PLAN LOCAL D'URBANISME DE SAINT-NICOLAS-LA-CHAPELLE

Modification selon procédure simplifiée n°1 – secteur de Chaucisse
Notice

DOSSIER D'APPROBATION

Figure 2 : Extrait du PIZ de 2012

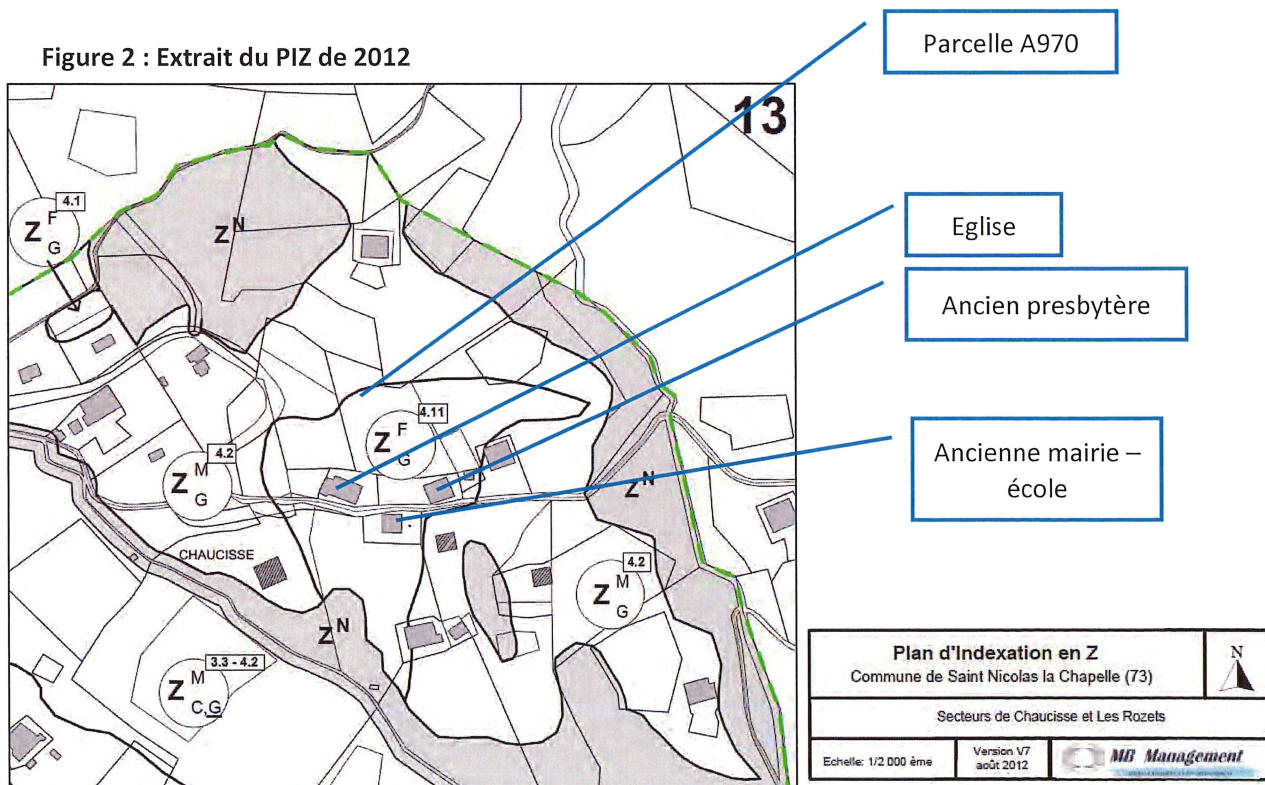
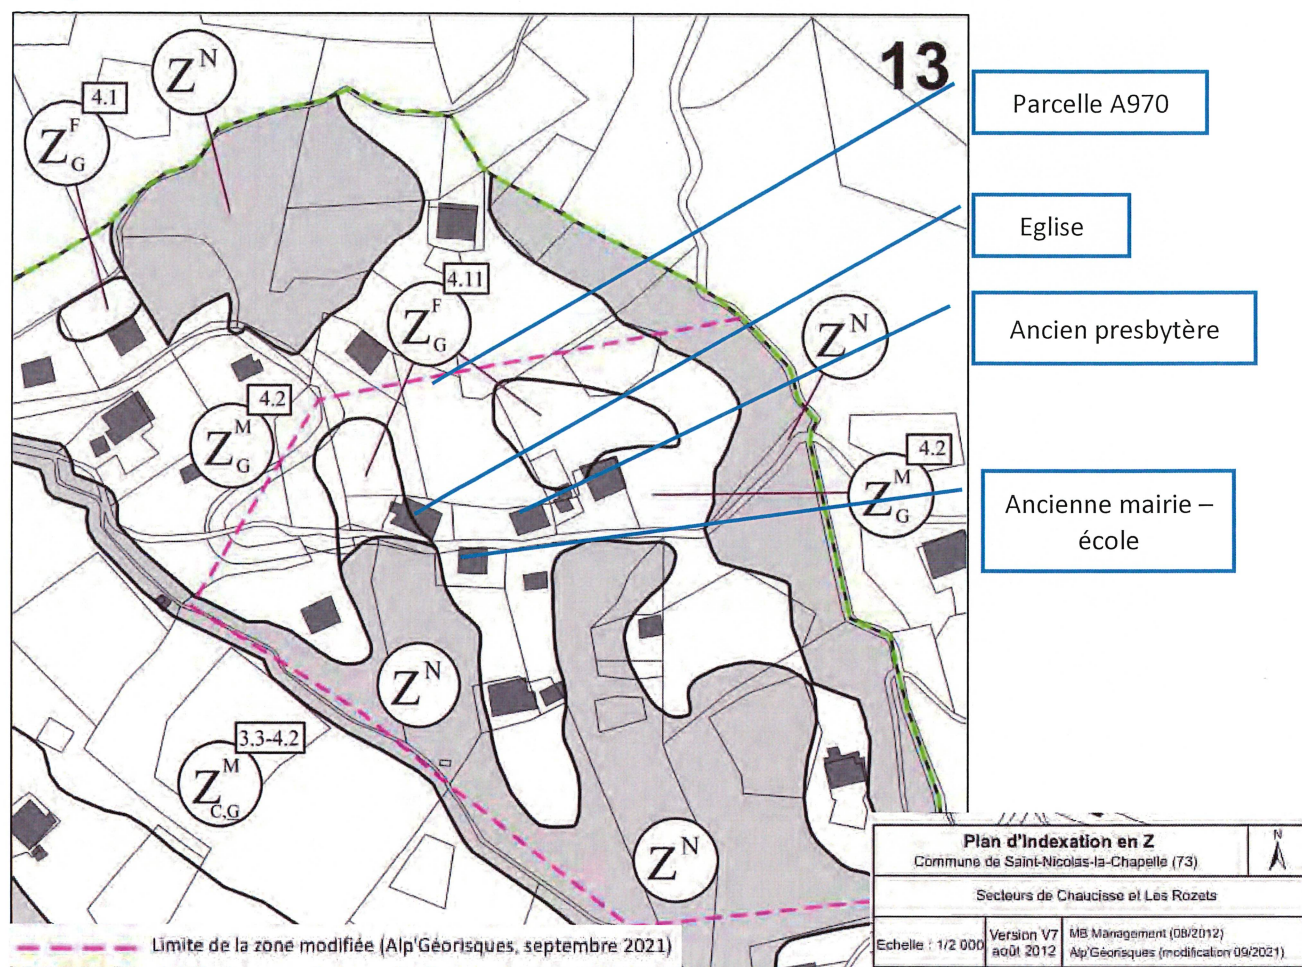
Deux zones d'aléa fort de glissements ont été déterminées contre une seule, plus vaste initialement. Entre les deux, sur un axe Nord/Sud, le substrat schisteux est en surface, les terrains paraissent plus porteurs et aucun désordre n'a été constaté ni sur le parking, ni sur les constructions en aval de la route jusqu'aux chalets des parcelles 1064 et 0165. L'emprise de la cure se trouve entièrement dans cette zone classée en aléa moyen de glissements « Z^{M_G} ».

Ainsi, l'ancien presbytère, l'ancienne mairie – école et le chalet situé sur la parcelle A970 (bâtiment ne figurant pas sur le cadastre utilisé pour le PIZ) se trouvent désormais soumis à un aléa moyen de glissement de terrain, dont la fiche 4.2 du règlement du PIZ autorise les constructions nouvelles et l'évolution du bâti existant, sous conditions.

Zonage actuel

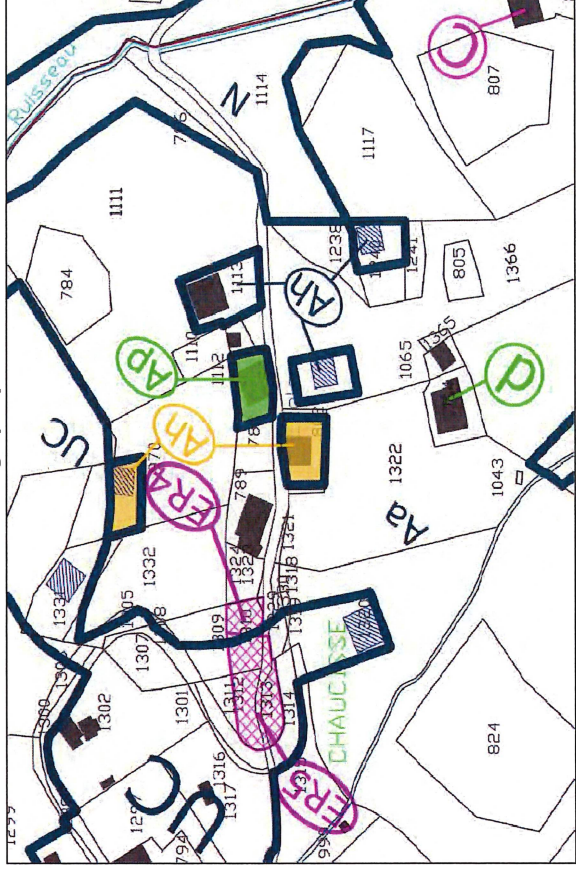
L'indice « z » figurant sur l'ancien presbytère, l'ancienne mairie – école et le chalet de la parcelle A970 est supprimé, pour tenir compte de la mise à jour de l'étude des risques, qui identifie un aléa moyen et non plus fort. L'ancien presbytère est reclassé en secteur Ap pour rappeler l'intérêt patrimonial du bâtiment. La surface concernée par le passage de Ah en Ap s'élève à 350 m².

Figure III.9: PIZ affiné sur le secteur du hameau de Chaucisse

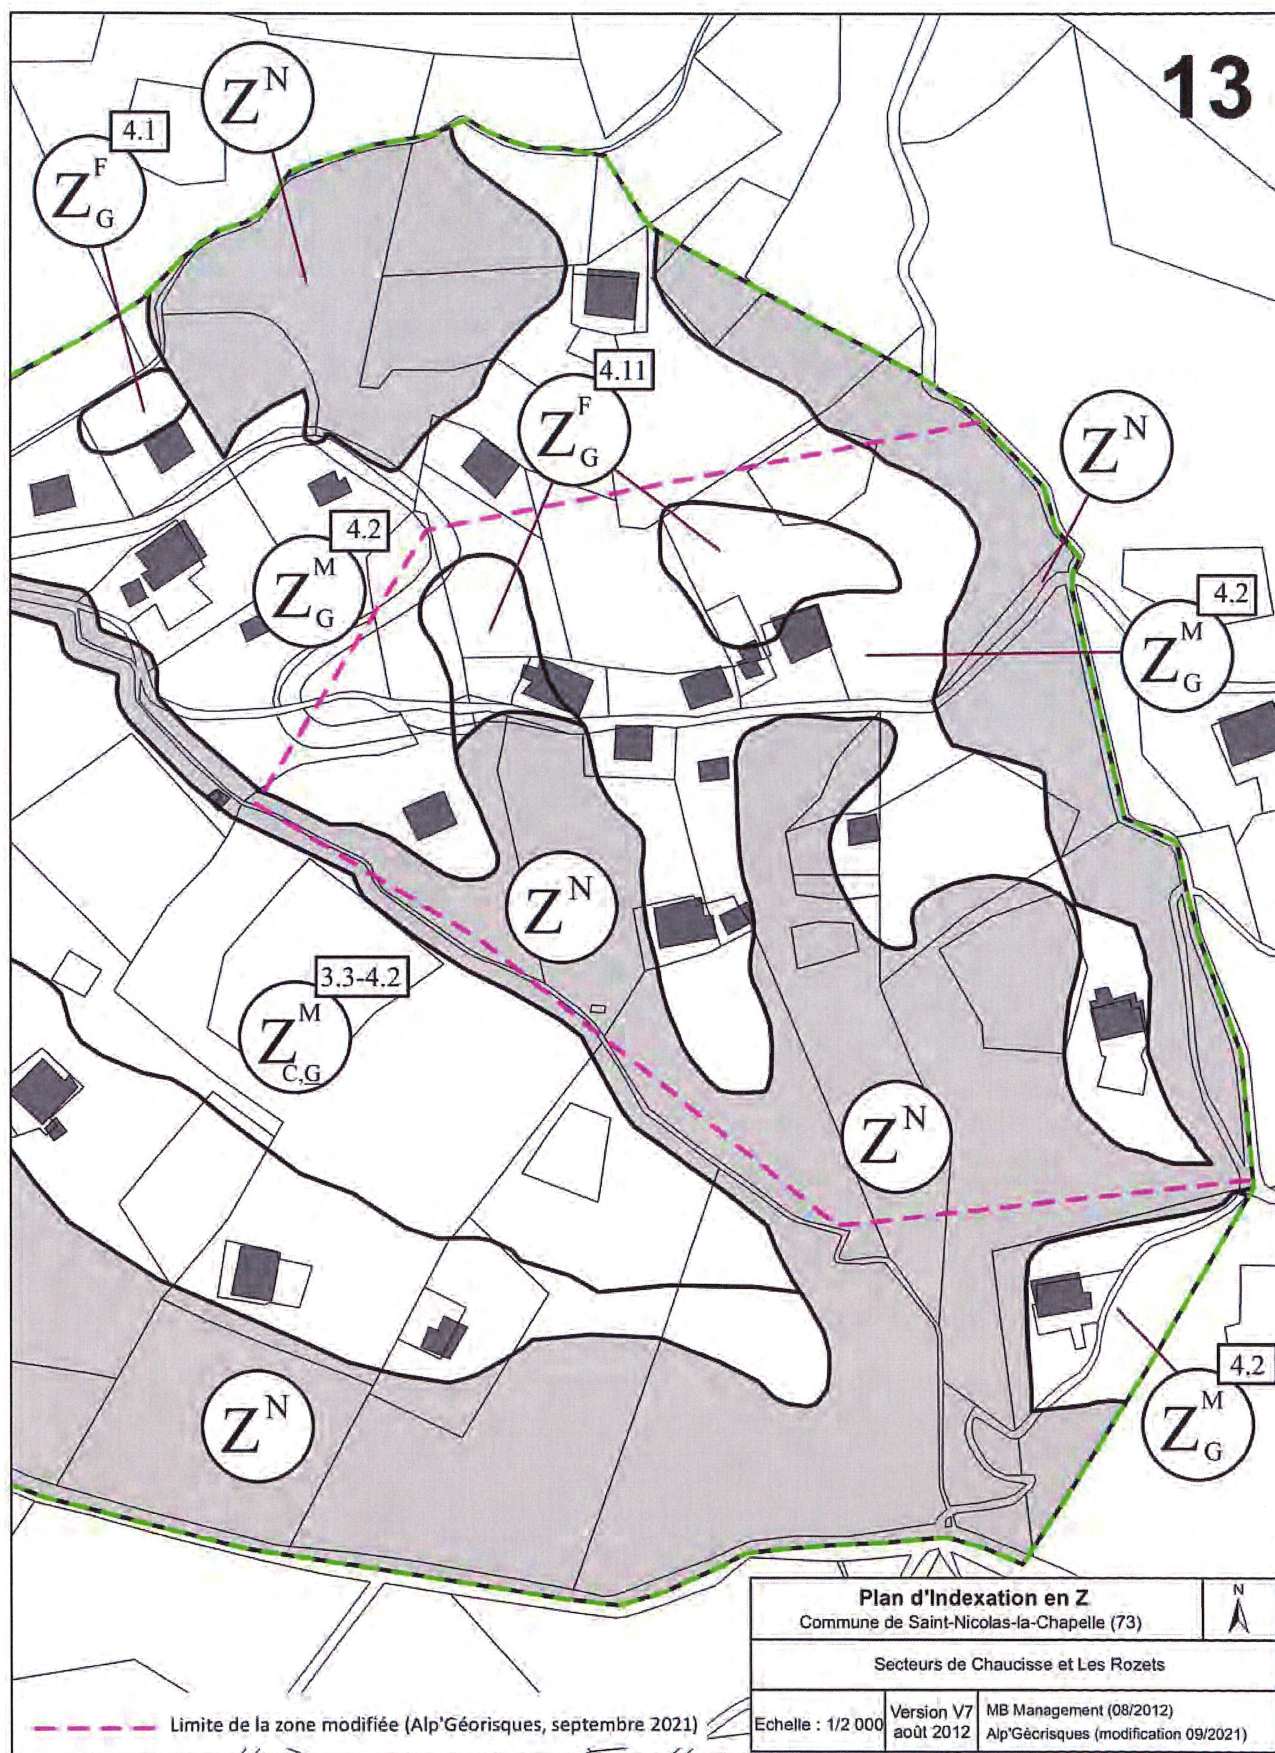
L'expertise de terrain conduite le 12 août 2021 nous amène à revoir certains contours cartographiques. La cartographie de la mise à jour du PIZ est fournie à la fin de ce rapport. Figure III.9 p20.
